**AVIS D'HYDROGEOLOGUE AGREE COMPLEMENTAIRE
SUR LES PERIMETRES DE PROTECTION
DES FORAGES DE « LA CROIX BLANCHE »**

(FORAGE COMMUNAL F1, ET FORAGE F2 A PROXIMITE)

A MONTREDON- LES- CORBIERES

4 février 2009

Plan cadastral figurant les modifications et équipements des fossés de la RN 113 à réaliser à l'intérieur et hors du PPR

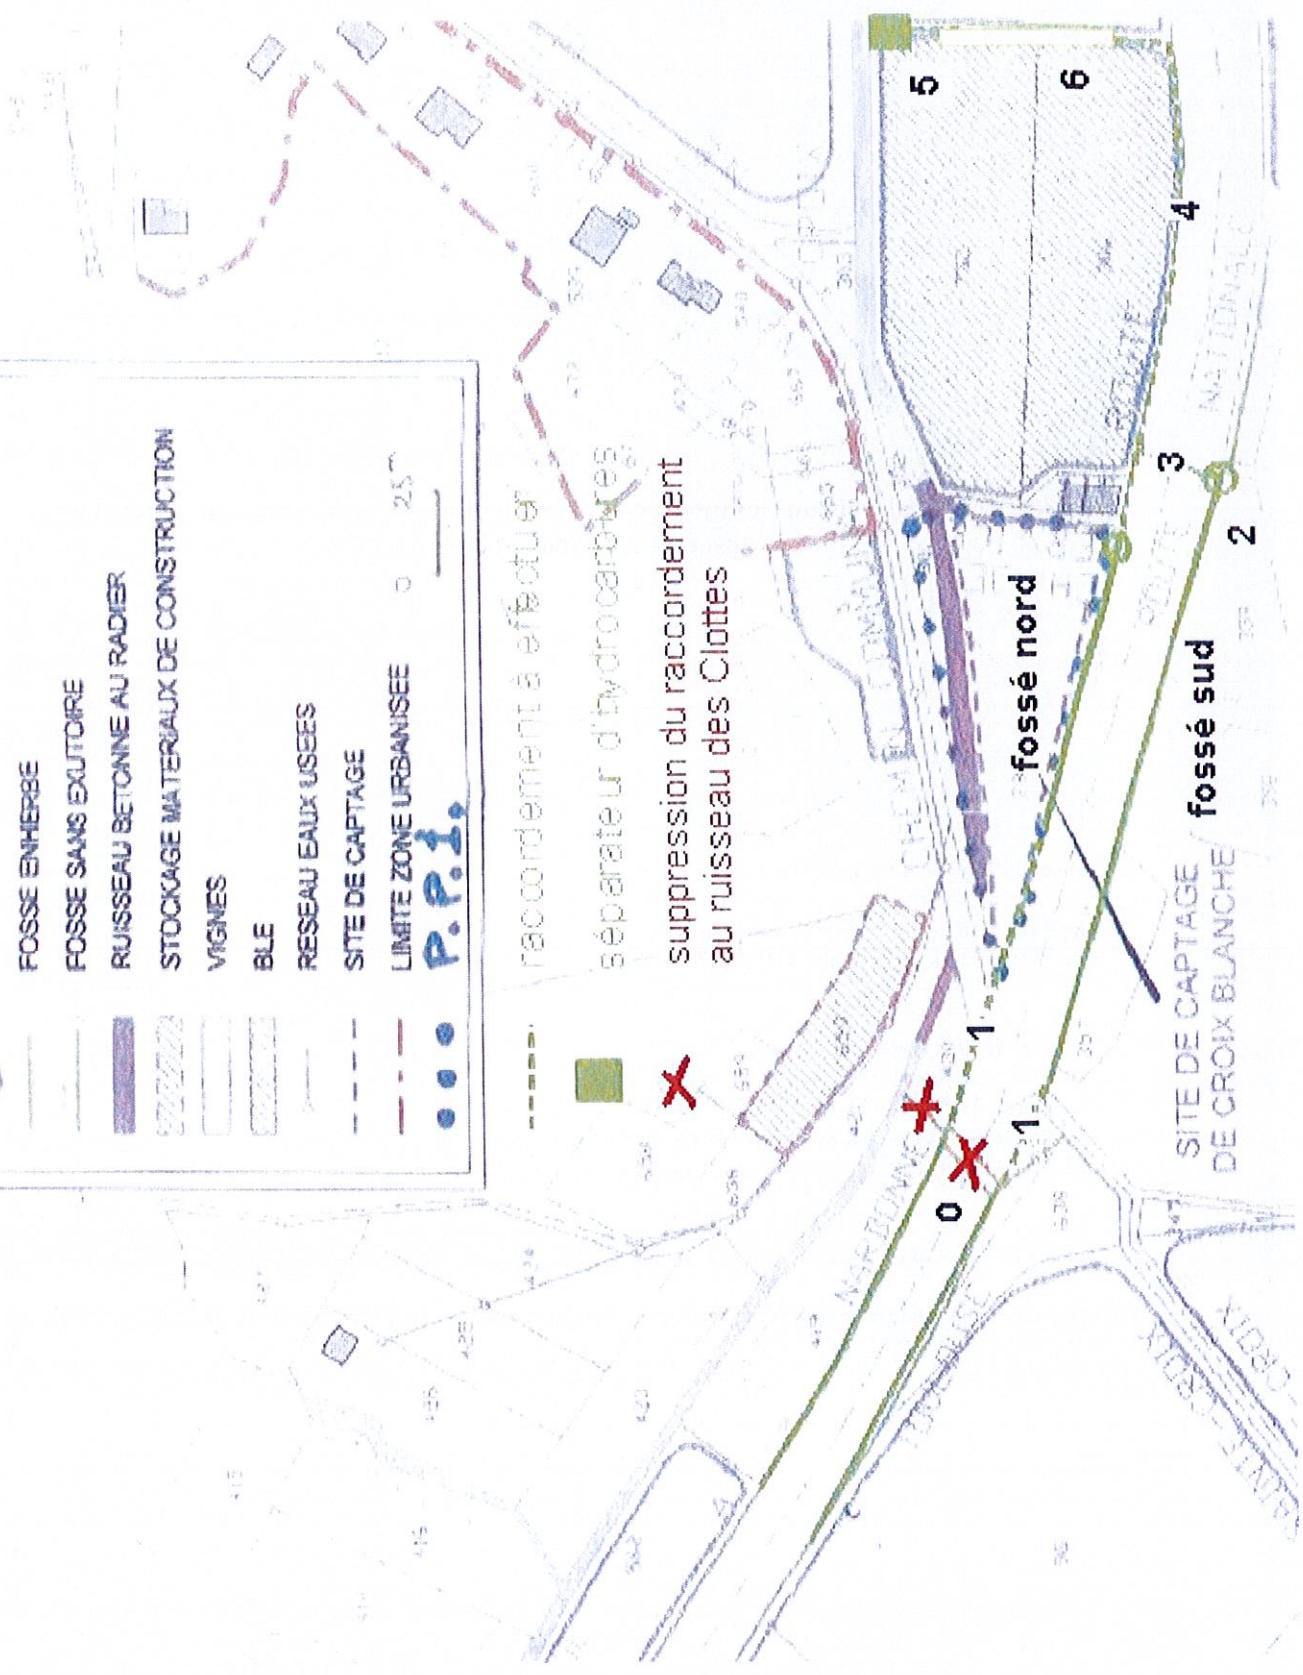
- d'une part, dans le PPR, de l'imperméabilisation des fossés de la RN 113 le long du Périmètre de Protection Immédiate (PPI) et de leur prolongement en direction d'un bassin de confinement des hydrocarbures situé avant leur débouché dans le ruisseau des Clottes entre le PPI et le PPR,

« les fossés nord et sud de la RN 113 seront imperméabilisés sur toute la traversée du PPR, ainsi qu'à l'aval de celui-ci, jusqu'à les faire rejoindre le ruisseau des Clottes par un tronç commun passant en dehors de la zone d'influence de l'aven situé en limite est du PPI.

En effet, ce tronçon de fossé, également imperméabilisé, suivra la bordure est des parcelles 306 et 752. Il sera rejoint à l'angle sud-est de la parcelle 306 par le prolongement imperméabilisé du fossé nord, et par une canalisation issue du fossé sud (au niveau de la parcelle 359, ou BB-3, et non plus de la parcelle 360, ou BB-4), et passant sous la RN 113.

Un séparateur d'hydrocarbures avant rejet au ruisseau des Clottes nécessitant, selon les débits d'entrée des dispositifs habituels (< 20 l/s) et la superficie des bassins versants drainés par les fossés (environ 20 ha), la présence

d'un bassin d'écroulement de très grande dimension (> 7000 m³) à l'amont, il convient de le remplacer par un bassin de confinement, consistant en l'équipement du dernier tronçon du fossé en un compartiment délimité par 2 vannes.

Ces vannes, manoeuvrées en cas de pollution accidentelle sur la RN 113, seront séparées par une distance permettant de constituer une capacité de 80 m³, pour stocker le volume maximum d'une citerne, soit 38 m³, doublé par les eaux de lavage de la chaussée.

Le rejet actuel au ruisseau des Clottes de la partie des fossés de la RN 113 qui est située à l'amont du chemin communal, sera supprimé et les fossés de la RN 113 seront reliés de part et d'autre de ce chemin.

Le plan cadastral figurant ces modifications et équipements des fossés de la RN 113 à réaliser à l'intérieur et hors du PPR est donné à l'annexe 1 au présent avis ».

- 2. interruption du fossé sud au niveau de la parcelle BB-3 (anciennement 359)
- 3. raccordement du fossé sud au fossé nord par un passage busé sous la RN 113
- 4. prolongement du fossé nord, le long de la parcelle BC-35 (anciennement 306)

- 5. séparateur d'hydrocarbures à l'aval du PPR, pour mémoire, remplacé par 6
- 6. bassin de confinement à l'aval du PPR (fossé imperméable muni de 2 vannes, 1 à l'amont + 1 à l'aval)

**Grotte de la
Ratepanade**
Montredon - Aude

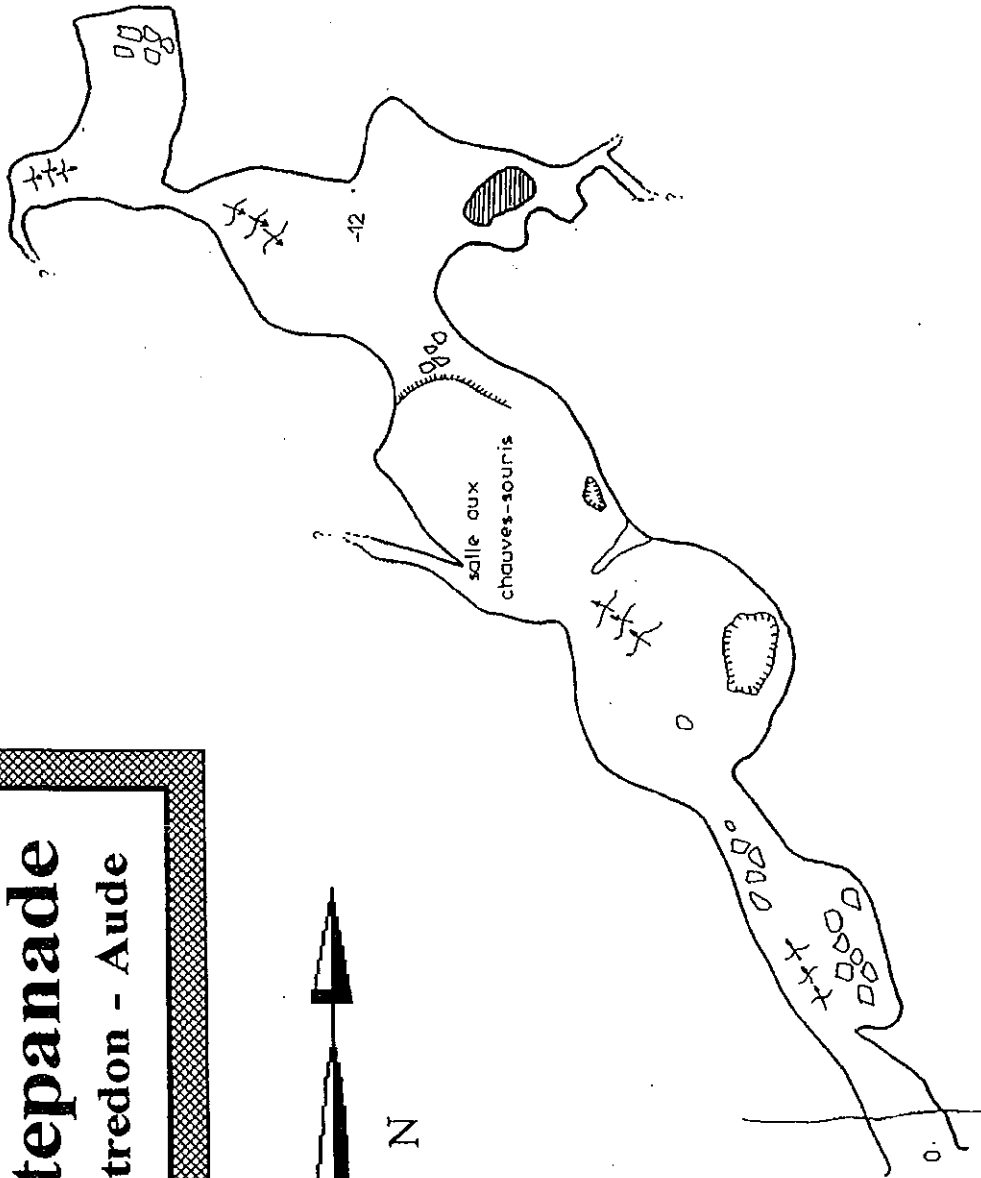
Le forage du domaine de Ste Croix et la grotte de Rate Panade peuvent être exclus de la procédure de PPRS.

L'accès de la grotte de Rate Panade est limité, elle est située nettement au-dessus des hautes eaux du rec de Veyret, dont le lit est à son aplomb à l'altitude de 40 m NGF, elle n'induit d'autre pollution potentielle que par le guano des chauve-souris, et elle est déjà réglementairement protégée pour abriter ces chiroptères.

On note que cette cavité, située près du CD 613 à 2 km au sud-est de Croix Blanche et à l'amont hydraulique du champ captant de la Croix Blanche, et représentée sur le plan spéléologique (annexe 2), a pour caractéristiques : une altitude de 70 m, une profondeur de 12 m, et un développement maximum de 100 m.

Il est à remarquer que l'accès difficile de la cavité à des citernes d'eau pour assurer une chasse d'eau à l'injection d'un traceur, ne permet pas de réaliser le traçage des eaux souterraines, qui était recommandé pour préciser l'extension nord-est de l'aire d'alimentation des forages de la Croix Blanche, et la vitesse de transfert dans les zones très fracturées,
